263. Änderung des Flächennutzungsplanes der Stadt Bielefeld sowie Bebauungsplan Nr. III/O 17 „Wohnen westlich des Ostrings, beidseits des Bentruperheider Weges“

- Auswertung der Stellungnahmen aus den frühzeitigen Beteiligungsschritten gemäß §§ 3 (1), 4 (1) BauGB
- Ergebnis der Auswertung der frühzeitigen Beteiligungsverfahren/
Übersicht: Ergänzungen und Änderungen der Planunterlagen zum Entwurf

Stand: Satzung; Dezember 2025

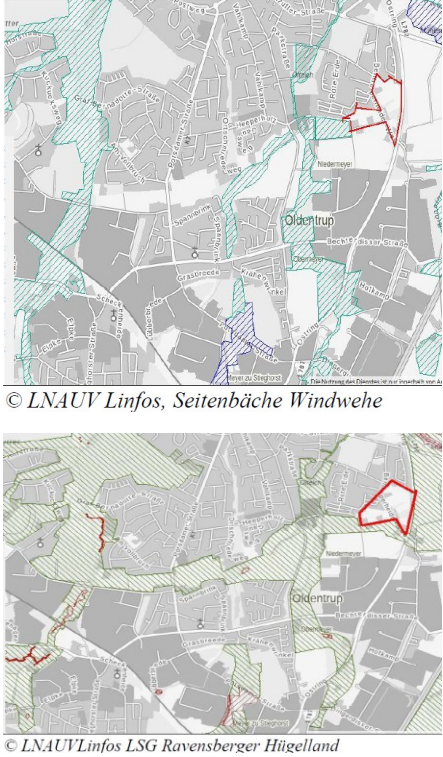
9	Stadtwerke Bielefeld GmbH, Schreiben vom 29.03.2023	<p>Es wird mitgeteilt, dass die zu vertretenden Belange von den beabsichtigten Darstellungen/Festsetzungen der anstehenden Bauleitplanung insoweit berührt werden, als dass planerische Festsetzungen zur Sicherung der Versorgung getroffen werden müssen.</p> <p>Hierzu wird angeregt, die beiden im beigefügten Plan gekennzeichneten Standorte gemäß § 9 (1) Nr. 12 BauGB als Fläche für Versorgungsanlagen – Elektrizität – in der Größe von je 3,00 x 5,00 m festzusetzen.</p> <p>Weiterhin wird ein Geh-, Fahr- und Leitungsrecht für bestehende Versorgungsleitungen in privaten Flächen benötigt und angeregt, die im beigefügten Plan gekennzeichnete Fläche im Südosten des Plangebiets in voller Breite gemäß § 9 (1) Nr. 21 BauGB zu Gunsten der Stadtwerke Bielefeld GmbH festzusetzen.</p> <p>Es wird gebeten, die im beigefügten Plan dargestellten Rohrtrassen einer Gas-hochdruckleitung sowie eine Hauptwasserleitung gemäß § 9 (1) Nr. 13 BauGB als Führung von Versorgungsleitungen nachrichtlich darzustellen.</p> <p>Auszug des beigefügten Plans:</p>	<p>Die Stellungnahme betrifft das Planverfahren zum Bebauungsplan Nr. III/O 17.</p> <p>Der Gebietsversorgung dienende Anlagen für Elektrizität in der genannten Dimension können in Baugebieten sowohl innerhalb als auch außerhalb der überbaubaren Flächen auch ohne weitergehende Regelungen im Bebauungsplan zugelassen werden. Für die Unterbringung derartiger Anlagen bestehen im Plangebiet hinreichend Möglichkeiten – von einer Flächenfestsetzung und konkreten Verortung der Anlagen im Bebauungsplan soll im Sinne der Flexibilität abgesehen werden. Im Sinne der Klarstellung wird aber die Errichtung entsprechender Anlagen inner- oder außerhalb der überbaubaren Flächen in den textlichen Festsetzungen berücksichtigt. Im Rahmen der späteren Gebieterschließung verbleibt somit entsprechend Spielraum, die erforderlichen Trafostationen bzgl. Anzahl, Lage und Größe bedarfsangepasst umzusetzen.</p> <p>Der vorhandene Leitungsbestand wird zur Kenntnis genommen, ist im Zuge der Umsetzung zu beachten und wird zur umfassenden Information an die Bauausführenden weitergeleitet. Die mitgeteilten Gashochdruck- und Hauptwasserleitungen werden entsprechend dem beigefügten Lageplan ganz überwiegend innerhalb öffentlicher Verkehrsflächen geführt und sind hierdurch</p>

Lfd. Nr.	Einwender Datum	Stellungnahmen (Anregungen, Hinweise) (in inhaltlicher Zusammenfassung)	Stellungnahme der Verwaltung
		 <p>   Fläche für Versorgungsanlagen "Elektrizität"  vorhandene Erdgas-hochdruckleitung  vorhandene Hauptwasser-versorgungsleitung  Geh-, Fahr- und Leitungsrecht zu Gunsten der Stadtwerke Bielefeld GmbH </p> <p>Bezüglich der Bepflanzung im Plangebiet wird angeregt, das DVGW-Regelwerk (GW 125) zu beachten und sinngemäß in die Begründung aufzunehmen. Nach dem DVGW-Regelwerk (GW 125) bzw. dem „Merkblatt über Baumstandorte und unterirdische Ver- und Entsorgungsanlagen“ der Forschungsgesellschaft für Straßen- und Verkehrswesen ist bezüglich Baumpflanzungen im Bereich vorhandener Versorgungsleitungen gemäß Abschnitt 3.2 der genannten Richtlinie zu verfahren. Hieraus ist abzuleiten, dass bei Abständen von über 2,50 m zwischen Baumstandort und Außenhaut der Versorgungsanlage i. d. R. keine Schutzmaßnahmen erforderlich sind. Bei Abständen zwischen 1,00 m und 2,50 m ist der Einsatz von Schutzmaßnahmen vorzusehen (z. B. Einbau einer Wurzelsperre zum Schutz von Versorgungsleitungen wie in der Vergangenheit praktiziert). Bei Abständen unter 1,00 m ist eine</p>	<p>bereits hinreichend gesichert. Eine weitergehende planungsrechtliche Sicherung im Bebauungsplan gemäß § 9 (1) Nr. 13 BauGB ist insofern nicht erforderlich.</p> <p>Hiervon abweichend wird die Hauptwasserleitung im Südosten außerhalb des Bentruperheider Wegs weiter in Richtung Ostring geführt – dieser Abschnitt wird, wie angeregt, durch die Festsetzung eines Leitungs-, Betretungs- und Unterhaltsrechten zugunsten der Versorger gemäß § 9 (1) Nr. 21 BauGB im Bebauungsplan berücksichtigt.</p> <p>Ein entsprechender Hinweis wird zum Entwurf in die Planunterlagen aufgenommen.</p>

Lfd. Nr.	Einwender Datum	Stellungnahmen (Anregungen, Hinweise) (in inhaltlicher Zusammenfassung)	Stellungnahme der Verwaltung
		<p>Baumpflanzung nur in Ausnahmefällen möglich. Bei dem Einbau der Wurzelsperre ist auf jeden Fall zu beachten, dass der Abstand von 0,30 m zwischen der Wurzelsperre und der Außenhaut der Versorgungsanlage nicht unterschritten wird (erforderlicher Arbeitsraum bei der Beseitigung von Störungen). Die genannten, auf Versorgungsleitungen anzuwendenden Kriterien gelten sinngemäß auch für kreuzende Hausanschlussleitungen.</p> <p>Raumwärmeversorgung: Es wird auf das Energiekonzept 2020 der Stadt Bielefeld, seine Schwerpunkte und den Ausbau klimafreundlicher, ressourcenschonender Wärmeversorgung hingewiesen. In diesem Zusammenhang wird angeregt, die Begründung um das Thema Wärmeversorgung zu ergänzen. Empfohlen wird, die Raumwärmeversorgung im Rahmen einer Machbarkeitsstudie mittels Wärmepumpen gegenüber einer Nahwärmeversorgung und anderen innovativen Versorgungskonzepten abzuwägen. Die Wirtschaftlichkeit ist im Falle von Kundeninteressen und sobald nähere Informationen zum Wärmebedarf vorliegen zu gegebener Zeit zu prüfen. Hierzu wird mitgeteilt, dass eine Gaserschließung nicht vorgesehen ist.</p>	<p>Die Empfehlungen zur Raumwärmeversorgung werden zur Kenntnis genommen und sinngemäß in die Begründung aufgenommen.</p> <p>Die Beheizung der Gebäude mit fossilen gasförmigen und flüssigen Energieträgern ist aufgrund des CO₂-Ausstoßes nicht zukunftsweisend. Nach bisherigem Stand planen die Projektentwickler eine dezentrale Versorgung durch individuelle Wärmepumpen-Lösungen, die auf Grundlage des Bebauungsplans ebenso wie weitere innovative Versorgungskonzepte grundsätzlich umsetzbar sind. Aufgrund der Rahmenbedingungen, der Gebietsgröße und der angestrebten unterschiedlichen Wohnformen/Bautypologien sowie der grundlegenden Möglichkeiten einer optimierten Ausrichtung der Dachflächen für Solaranlagen stellt diese dezentrale Lösung nach Vorprüfung durch die Projektentwickler zum derzeitigen Stand die vorliegend am besten geeignete Lösung dar. Entsprechende gute Individuallösungen können aber erst auf der nachgelagerten Umsetzungsebene für jedes Bauvorhaben einzeln geprüft werden. Regelungen im Bebauungsplan werden hierzu nicht getroffen. Mit Blick auf die gerade im Energie- und Wärmebereich aktuell sehr dynamischen Entwicklungen sollen die Spielräume für flexible Lösungsmöglichkeiten im Rahmen der Bauleitplanung daher offengehalten werden. Insofern wird der Bedarf an einer Machbarkeitsstudie zum jetzigen Zeitpunkt nicht als erforderlich angesehen. Diese Empfehlung kann bei Bedarf auf Ebene der Umsetzung aufgegriffen werden.</p> <p>Zusammenfassend werden die inhaltlichen Anregungen in Bezug auf den</p>

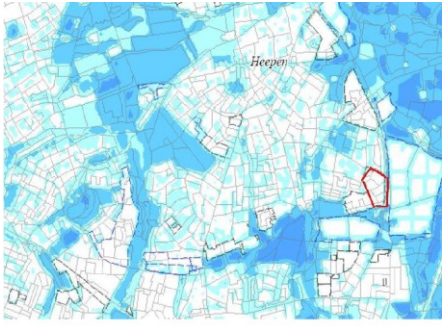
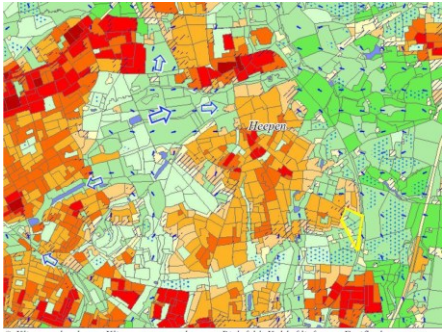
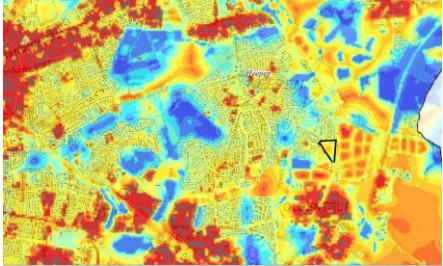
12	LWL-Archäologie für Westfalen, Schreiben vom 22.03.2023	<p>Das Plangebiet befindet sich in einem siedlungsgünstigen Bereich auf einer sanft Richtung Nordosten abfallenden Terrasse oberhalb des Oldentruper Bachs im Westen und des Brönnighauser Bachs im Osten. In der Preußischen Uraufnahme von 1836-1850 ist zudem auf dem entsprechenden Gebiet bereits eine Konzentration von mehreren Einzelhöfen zu sehen, welche heute teilweise noch an gleicher Stelle bestehen und die Siedlungsgunst des Areals unterstreichen.</p> <p>Im ungünstigsten Fall könnte es somit während der Bauphase zur Entdeckung von Bodendenkmälern kommen. Die</p>	<p>Die Hinweise betreffen das Planverfahren zum Bebauungsplan Nr. III/O 17. Sie werden zur Kenntnis genommen und beachtet. Entsprechende Untersuchungen sind vor/zu Beginn der Baureifmachung der Plangebietsflächen notwendig und betreffen damit die UmsetzungsEbene. Der Bauleitplanung entgegenstehende Belange leiten sich hieraus nicht ab, da ein Umgang mit ggf. auftretenden Bodendenkmälern grundsätzlich möglich und gesetzlich geregelt ist. Zur umfassenden Information wird ein Hinweis auf die archäologischen Untersuchungen in die Planunterlagen aufgenommen.</p>

Lfd. Nr.	Einwender Datum	Stellungnahmen (Anregungen, Hinweise) (in inhaltlicher Zusammenfassung)	Stellungnahme der Verwaltung
		<p>nach dem DSchG NRW dann zunächst erforderliche wissenschaftliche Untersuchung, um die aufgetretene Bodendenkmalsubstanz umgehend festzustellen, zu dokumentieren und ggf. zu bergen, würde unweigerlich zu aufschiebenden Wirkungen führen, die für das durchgeplante Bauvorhaben erhebliche Konsequenzen hätten, etwa zusätzliche Kosten durch Verzögerungen und Baustillstandzeiten. Auch ginge die weitere Untersuchung durch das Verursacherprinzip gemäß § 27 (1) DSchG NRW zu Lasten des Vorhabenträgers.</p> <p>Um dies zu verhindern, schlagen wir folgendes Vorgehen vor:</p> <p>Das Plangebiet kann im Vorfeld der Baumaßnahme durch gezielte Baggerschnitte auf das Vorhandensein von Bodendenkmälern überprüft werden. Diese Überprüfung könnte durch Mitarbeiter/innen des LWL-Archäologie durchgeführt werden, sofern der Vorhabenträger einen Bagger samt Fahrer zur Verfügung stellt. Für die Sondageschnitte muss zwingend ein Kettenbagger mit einer mindestens 2 m breiten Böschungsschaufel zum Einsatz kommen.</p> <p>Andernfalls kann die Untersuchung nicht durchgeführt werden.</p> <p>Durch dieses Vorgehen ließe sich bereits frühzeitig Planungssicherheit herstellen. Auf Grundlage der Ergebnisse der Sachstandsermittlung würde sich abschließend beurteilen lassen, ob bzw. inwieweit den jeweiligen Planungen Belange des Bodendenkmalschutzes entgegenstehen und eine planerische Rücksichtnahme und/oder weitergehende Ausgrabung, die ggf. aufgrund des Verursacherprinzips § 27 (1) DSchG NRW zu Lasten des Vorhabenträgers gehen würde, erforderlich machen.</p> <p>Beim Auftreten erhaltenswerter Bodendenkmalsubstanz ist diese ggf. in-situ zu konservieren und/oder in den Neubau einzubeziehen.</p> <p>Es wird daher darum gebeten, dass sich der Vorhabenträger frühzeitig mit dem LWL-Archäologie in Verbindung setzt (LWL-Archäologie für Westfalen/Außenstelle Bielefeld, Am Stadtholz 24a, 33609 Bielefeld, Tel.: 0521 52002-50, E-Mail: lwl-archaeologie-bielefeld@lvvl.org).</p>
